# 新竹縣政府工程查核代表照片表

拍攝日期：112.07.04

工程名稱：新竹縣 112 年度農地重劃區農水路改善工程(新豐鄉)

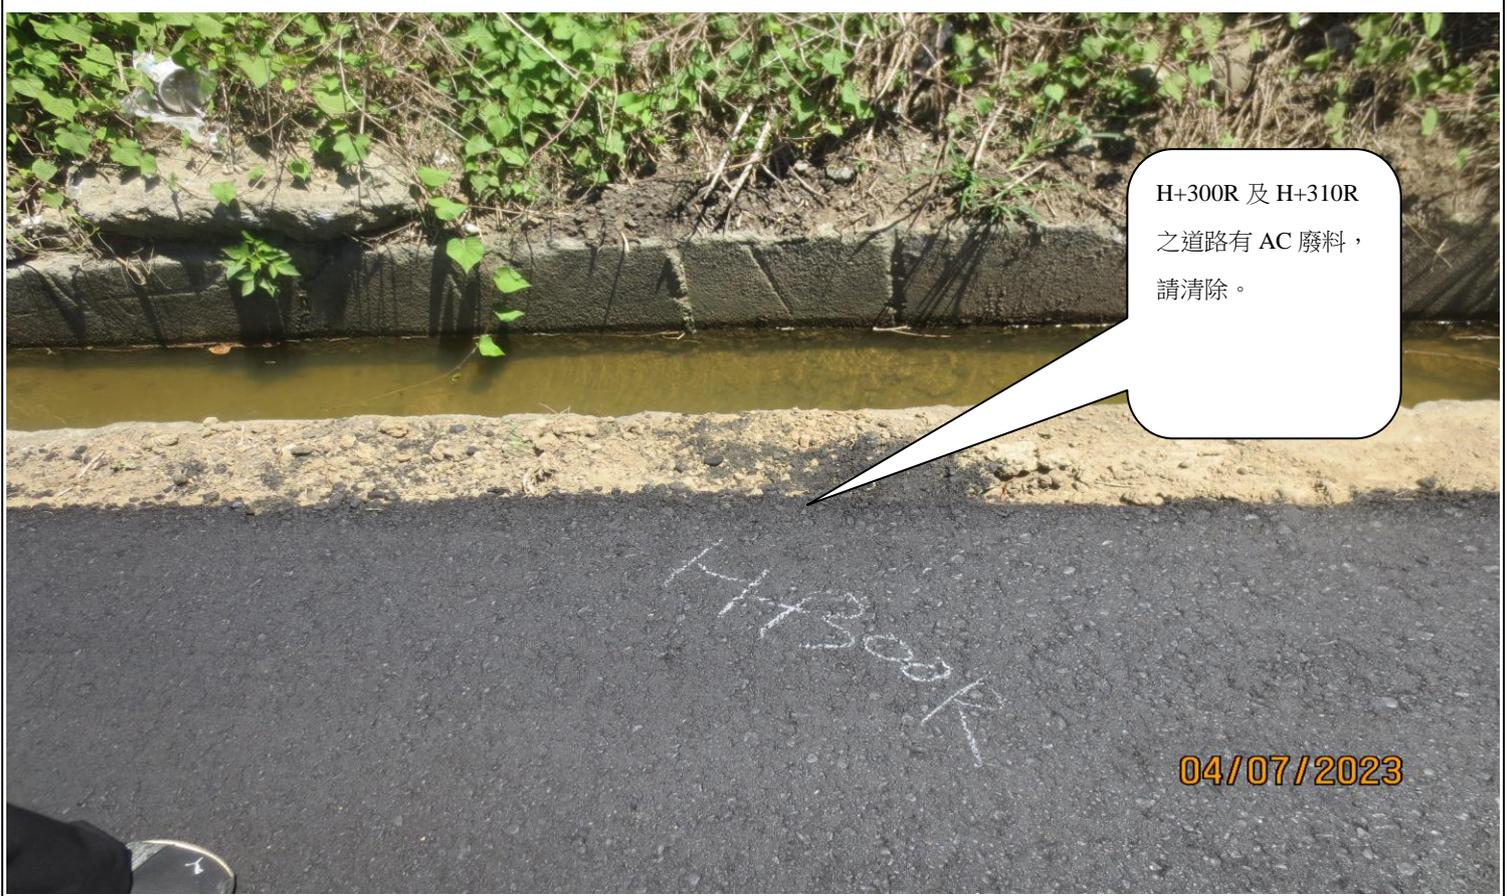
H+300R 及 H+310R 之道路有 AC 廢料，請清除。

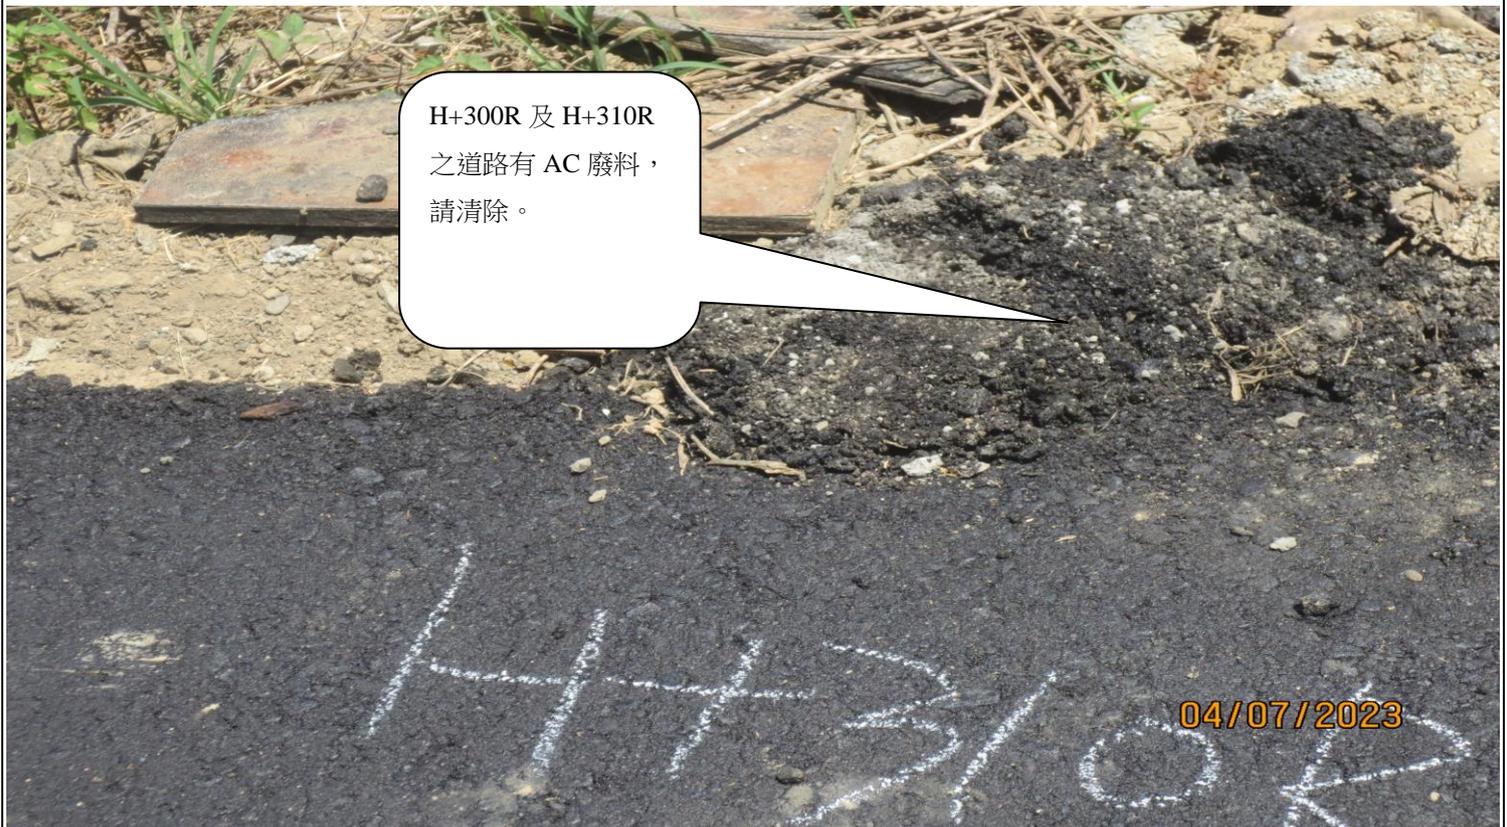
H+300R 及 H+310R 之道路有 AC 廢料，請清除。
